## TILLÆG TIL § 12 MILJØ- GODKENDELSE

**Husdyrbruget på Klokbakken 22,  
8520 Lystrup**

Dato for gyldighed: 9. december 2016

I dette tillæg til miljøgodkendelse foretages ændring af den nye gyllebeholders placering, der rykkes 25 m mod nord-nordvest. Der er i øvrigt ingen andre ændringer.

Figur 1: Den nye gyllebeholder placeres ca. 25 m nordnordvest for den placering, der tidligere er godkendt.

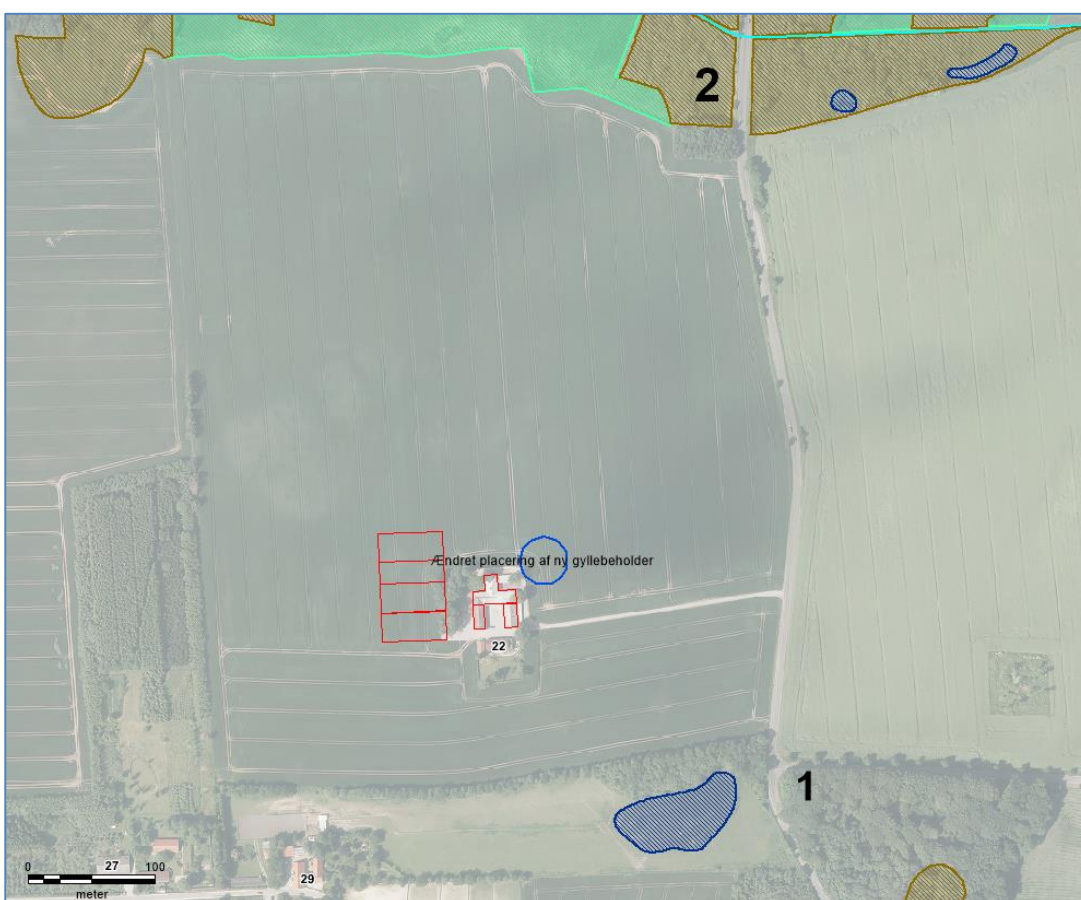
Der foretages med dette tillæg alene ændring i placeringen af den tidligere godkendte ny gyllebeholder på 5.000 m<sup>3</sup>. Den nye gyllebeholder placeres ca. 25 m nord-nordvest for den placering, der tidligere blev godkendt (figur 1).

Den ændrede placering fremgår af figur 1 og bilag A.

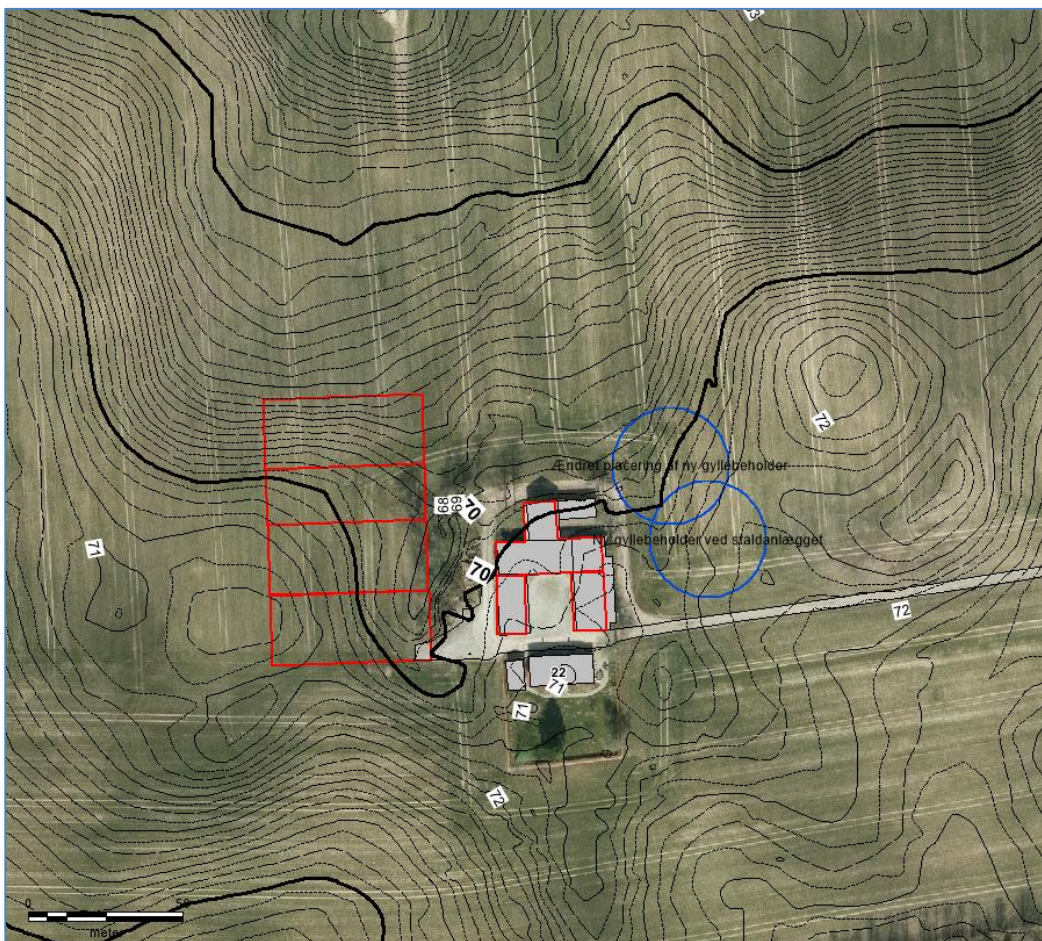
Den ændrede placering af gyllebeholderen ændrer deposition af ammoniak på såkaldt kategori 3 natur i nærheden af anlægget, hvilket er beskrevet her:

I en afstand af 370 m fra det nye staldanlæg ligger en mose (punkt 2 på figur 2), som er beskyttet efter naturbeskyttelseslovens § 3. Mosen er særdeles artsrig og indeholder en række arter, som er karakteristiske for naturtypen "rigkær". Mosen vurderes på baggrund af den store botaniske artsrigdom maksimalt at kunne tåle en merdeposition med ammoniak på 1 kg N/ha/år fra det samlede projekt, som er beskrevet med miljøgodkendelsen af 15. august 2016 og med dette tillæg. Merpåvirkningen på naturområdet vil blive 0,7 N/ha/år fra det samlede projekt, inklusiv den ændrede placering af gyllebeholderen, jf. beregning i det digitale ansøgningssystem. Merpåvirkningen fra projektet var beregnet til 0,6 kg N/ha/år med den tidligere ansøgte placering, jf. miljøgodkendelse af 15. august 2016. Da merdepositionen af ammoniak fra det samlede projekt fortsat er mindre end 1 kg N/ha/år, vurderes den ansøgte ny placering ikke at medføre en tilstandsændring af naturområdet.

I en afstand af 285 m på fra det nye staldanlæg ligger Skårupgård Skov (punkt 1 på figur 2). Der er tale om en gammel herregårdsskov, som er væsentlig ældre end 200 år. Skoven vurderes på baggrund af alder samt botanisk artsindhold at være ammoniakfølsom. Skoven kan efter kommunens vurdering tåle en merdeposition med ammoniak på maksimalt 1 kg N/ha/år. Merpåvirkningen på naturområdet vil blive 0,7 N/ha/år fra det samlede projekt, inklusiv den ændrede placering af gyllebeholderen, jf. beregning i det digitale

ansøgningssystem. Merpåvirkningen fra projektet var beregnet til 0,8 kg N/ha/år med den tidligere ansøgte placering, jf. miljøgodkendelse af 15. august 2016. Da merdepositionen af ammoniak mindskes og i øvrigt fortsat er mindre end 1 kg N/ha/år, vurderes den ansøgte ny placering ikke at medføre en tilstandsændring af naturområdet.

# Bilag A

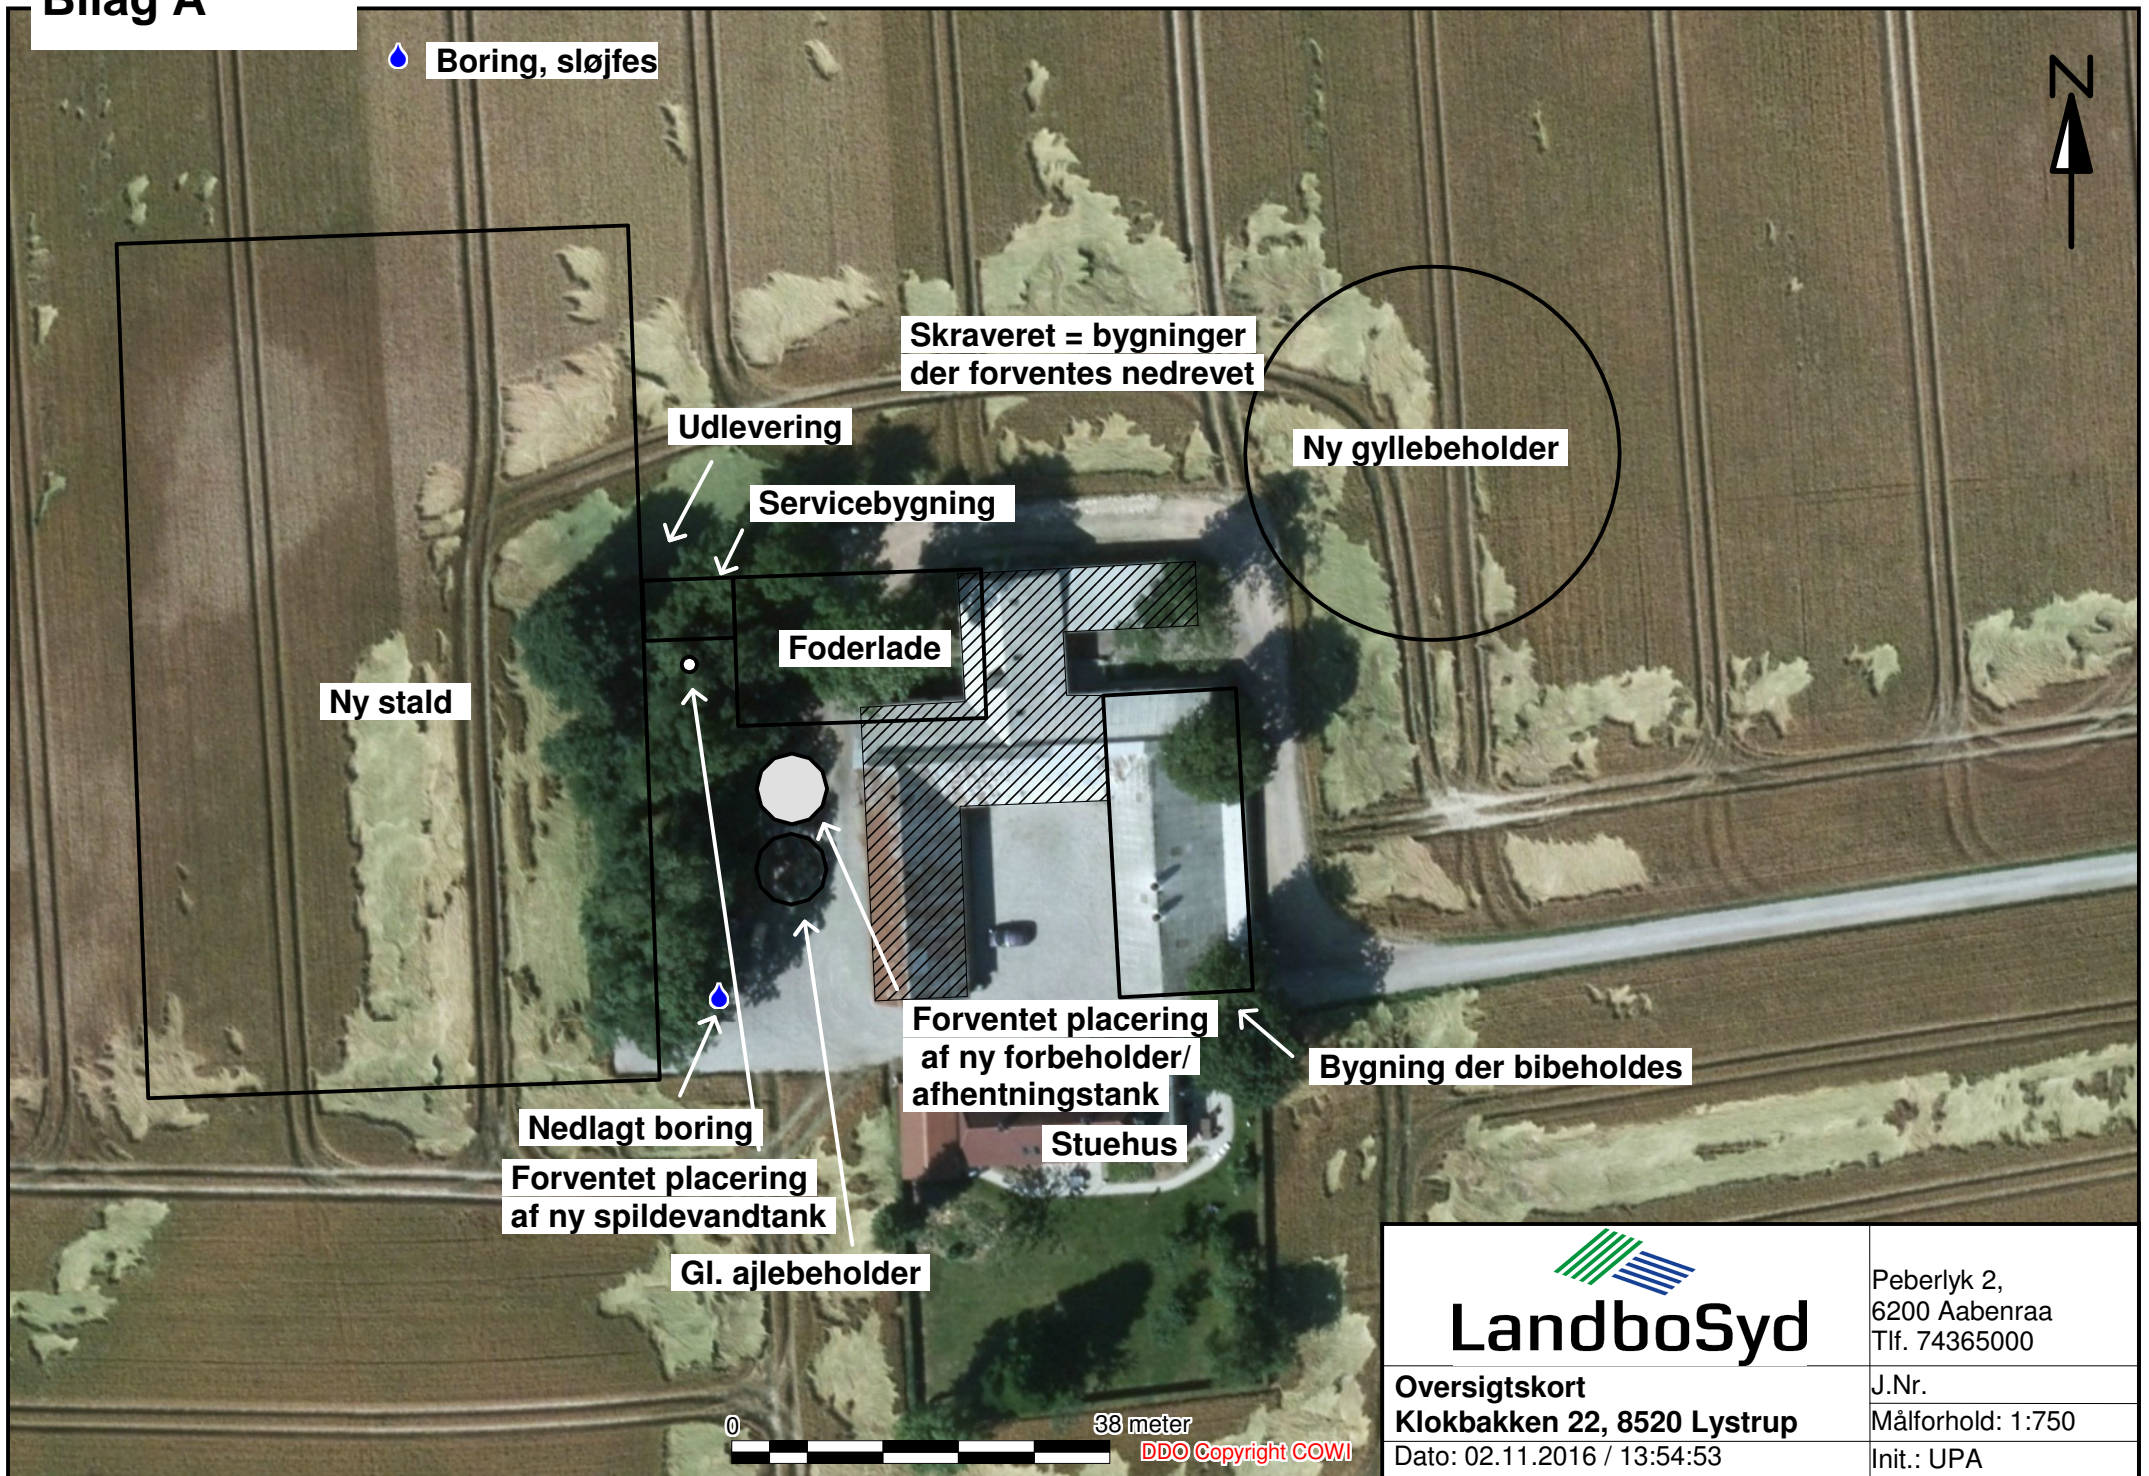
6. De øvrige nye bygninger, inklusiv ny gyllebeholder og foderlager placeres som angivet på **bilag A**, og så den maksimale indbyrdes afstand mellem bygninger er 25 m.
11. Der skal etableres et minimum 3-rækket levende hegn omkring bygningsmassen bestående af hjemmehørende buske og træer. Der skal vælges planter, som i løbet af 4-5 år giver en vedvarende, effektiv sløring. Beplantningen skal være plantet senest ét år efter, at staldbygningen er opført. Placering af beplantningen kan ske som vist på **bilag C**.
13. Den nuværende private vandboring (se **bilag A**) skal sløjfes eller flyttes til ny placering, så der bliver mindst 25 m til ny stald og gyllebeholder.
14. De nuværende dræn (se **bilag B**) skal flyttes til ny placering, så der bliver mindst 15 m til ny stald og gyllebeholder.

Der er stillet vilkår om placeringen, med henvisning til bilag A.

# Bilag B

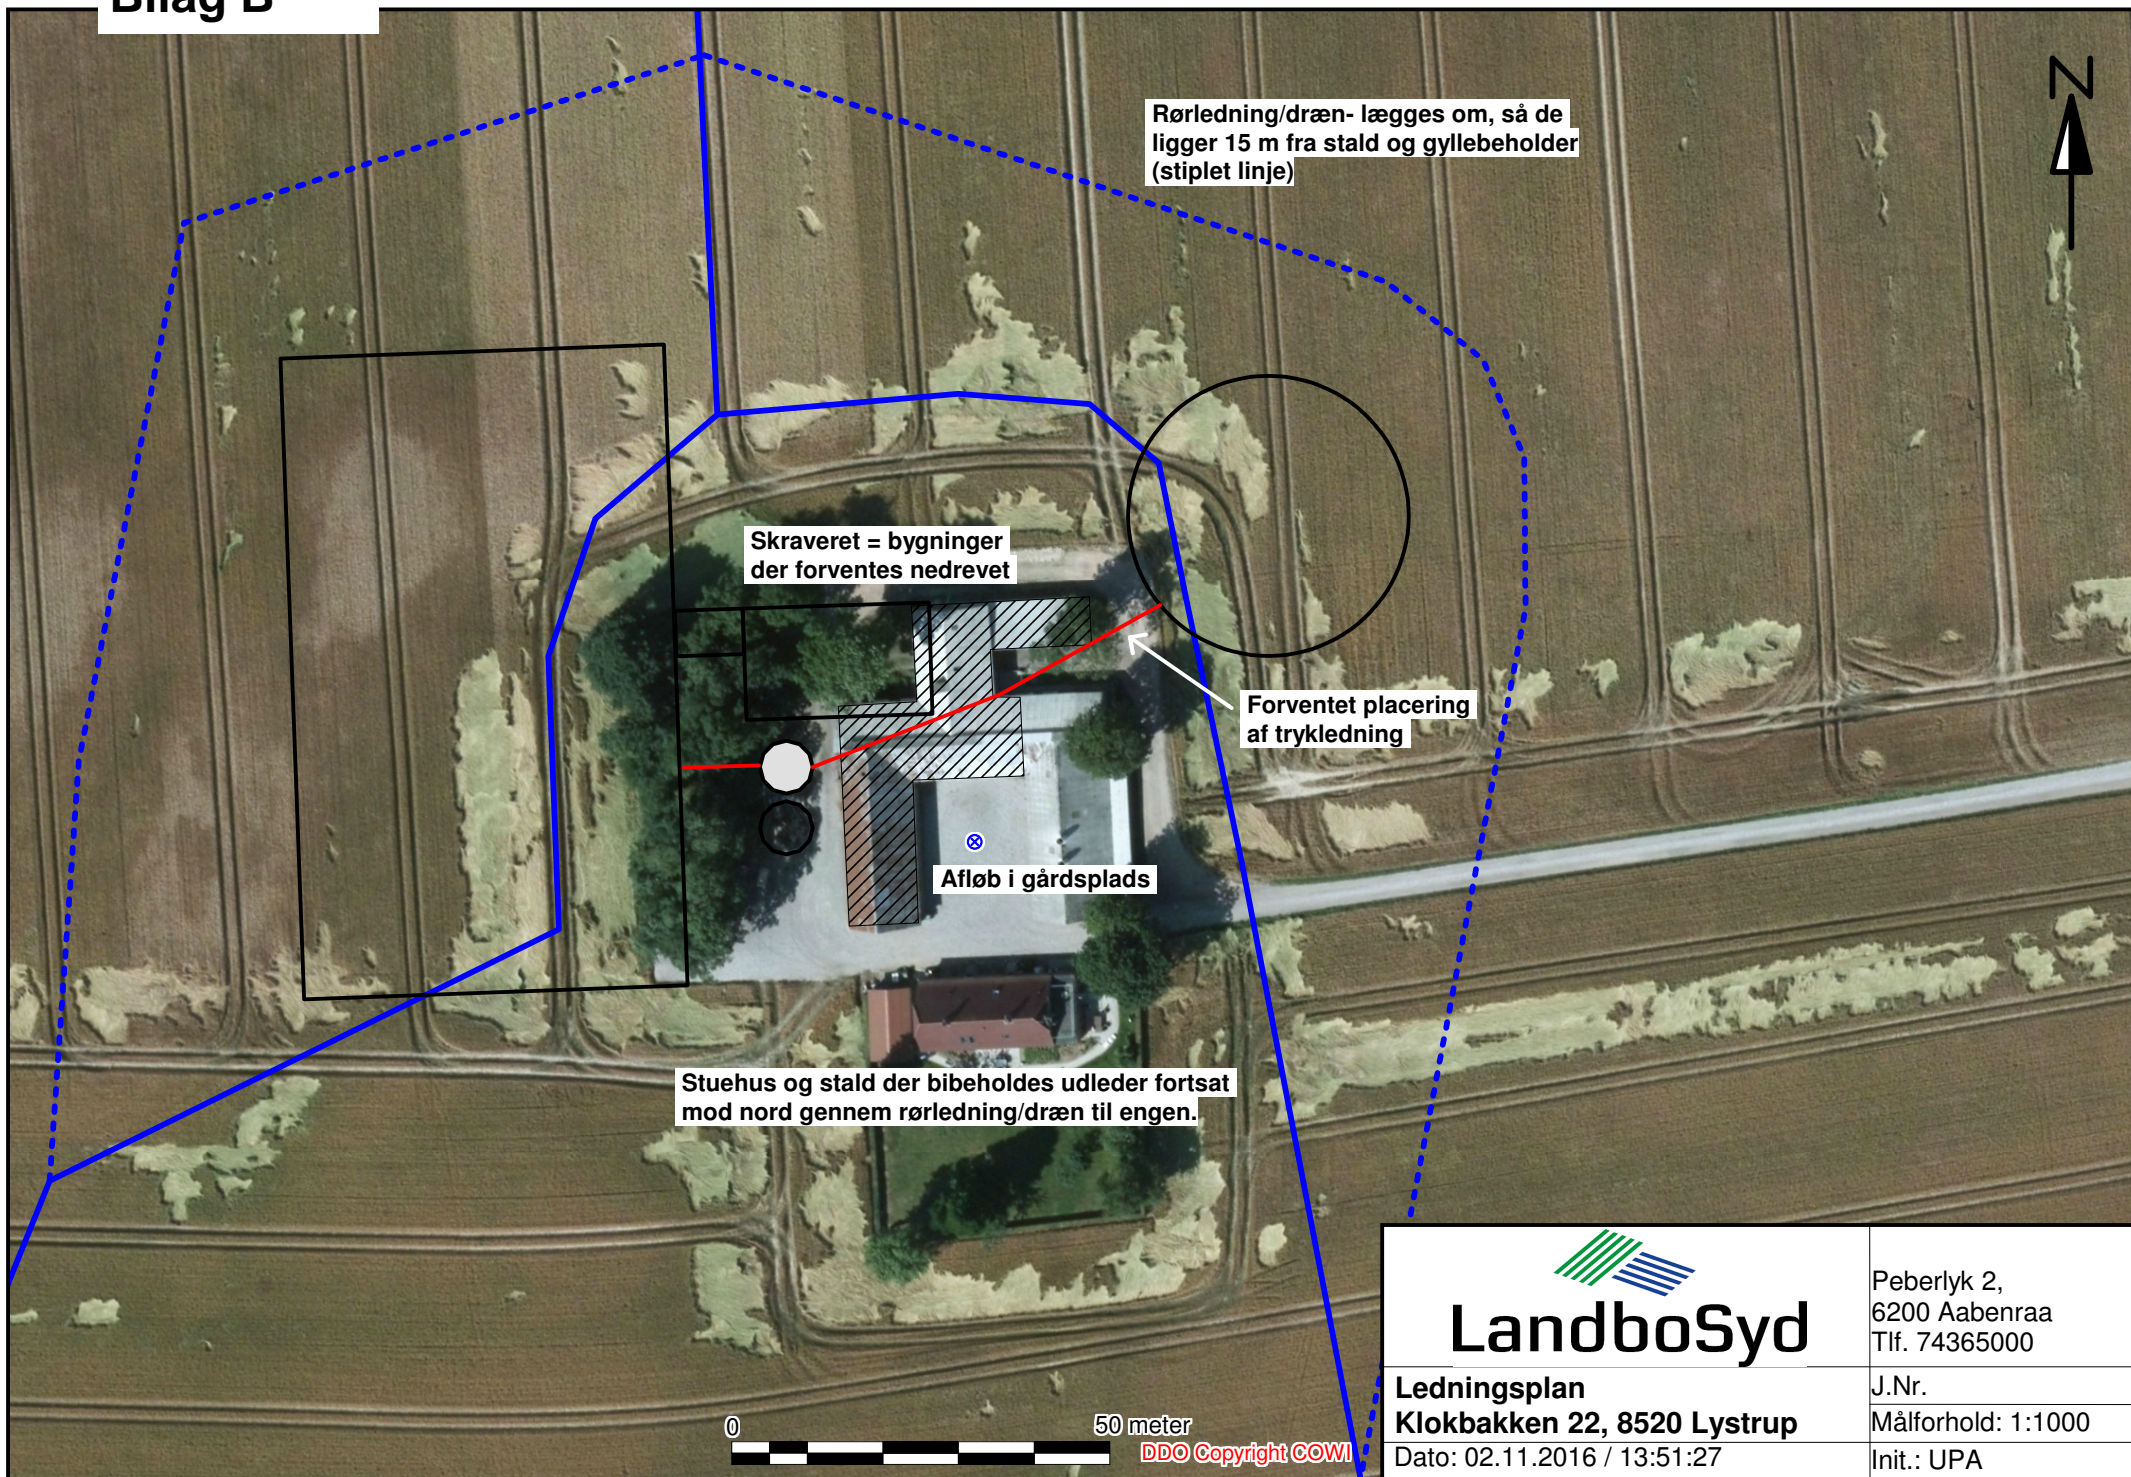
Fra den nye gyllebeholders placering vil der være mindre end 15 m til det nuværende drænsystem, hvilket ikke er tilladt jf. § 8 i husdyrbrugloven.

Der er derfor stillet vilkår om ændring af dræn, så gældende afstandskrav overholdes, med henvisning til bilag B.

## Bilag C. Beplantning.

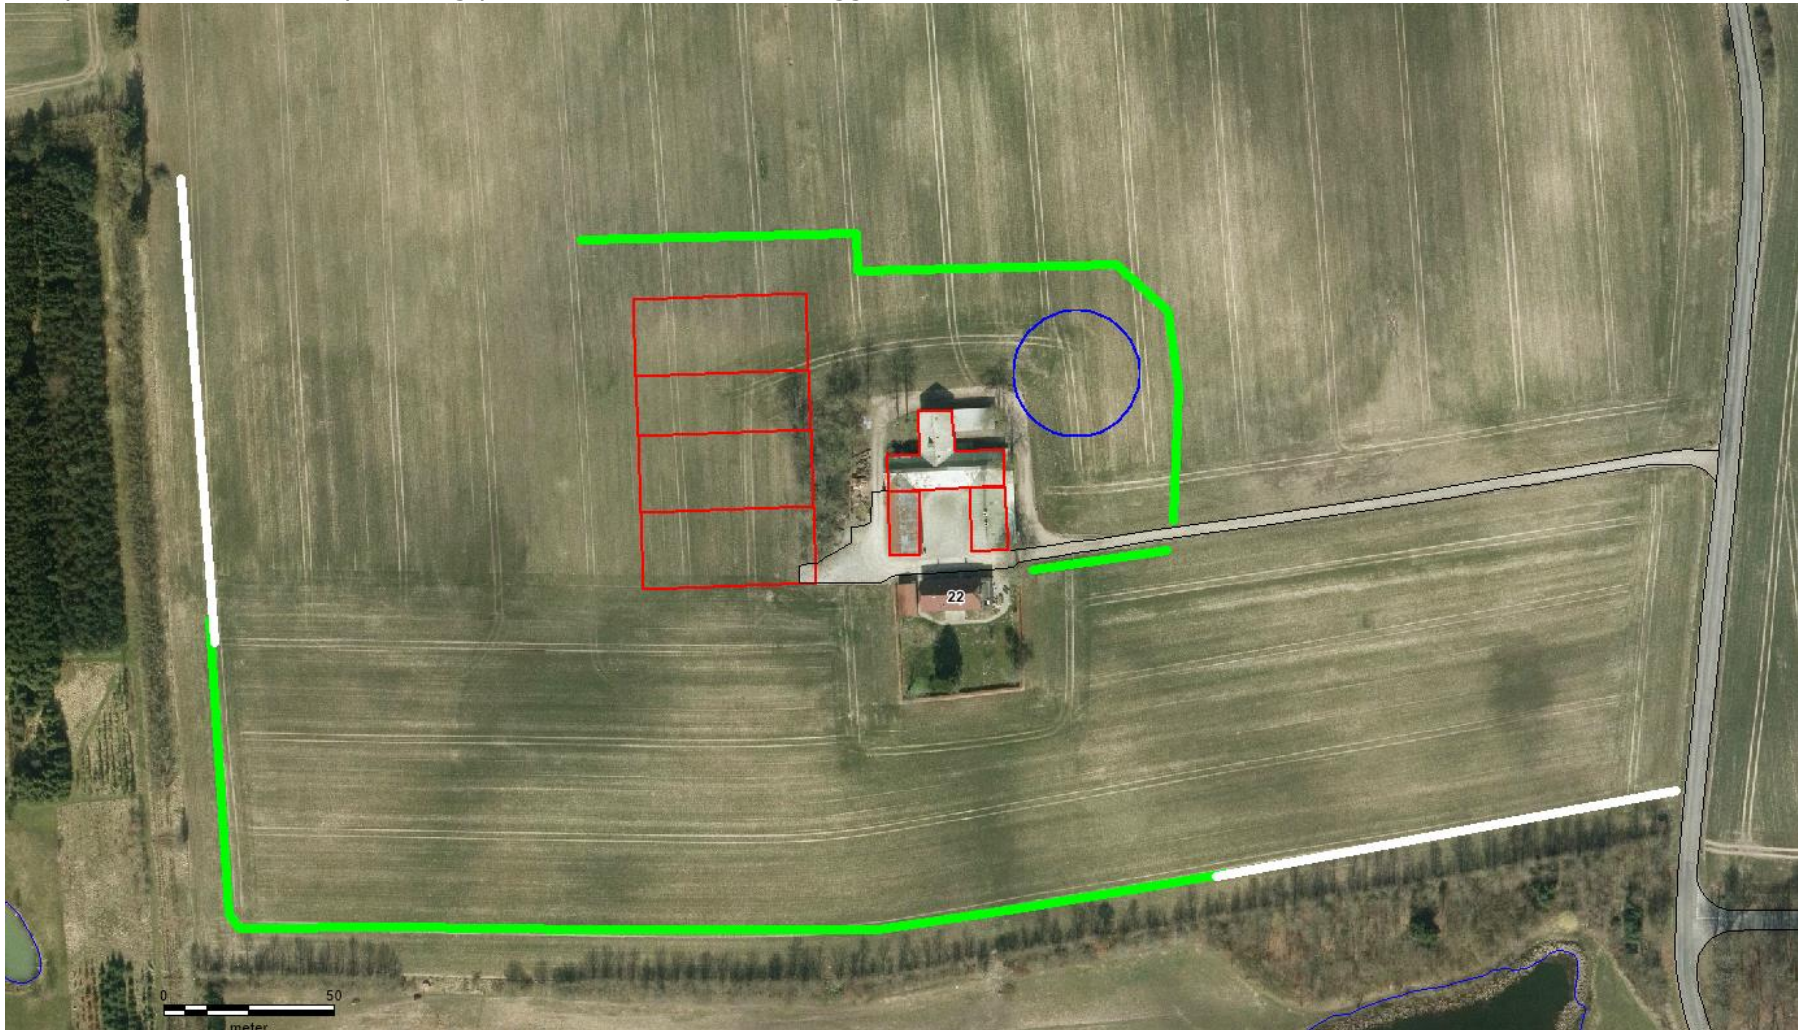
Høringen gav anledning til indsigelser fra en parterne fra den nævnte verserende klagesag. Den endelige miljøgodkendelse er derfor ændret i forhold til udkastet, som blev sendt i høring, ved at der er foretaget mindre ændringer på bilag C, der viser hvordan beplantning kan foretages.

Beplantning skal foretages omkring gyllebeholder, stald og øvrige driftsbygninger som beskrevet i vilkår herover. Det kan gøres som vist her. Beplantningen skal nord for byggeriet ligge relativt tæt på dette på grund af terrænets udformning. Mod vest og syd kan beplantningen trækkes tilbage, hvis ansøger ønsker det. Hvide markeringer viser, hvor der skal etableres beplantning, hvis eller når den på luftfotoet viste beplantning på nabomatriklerne nedlægges.
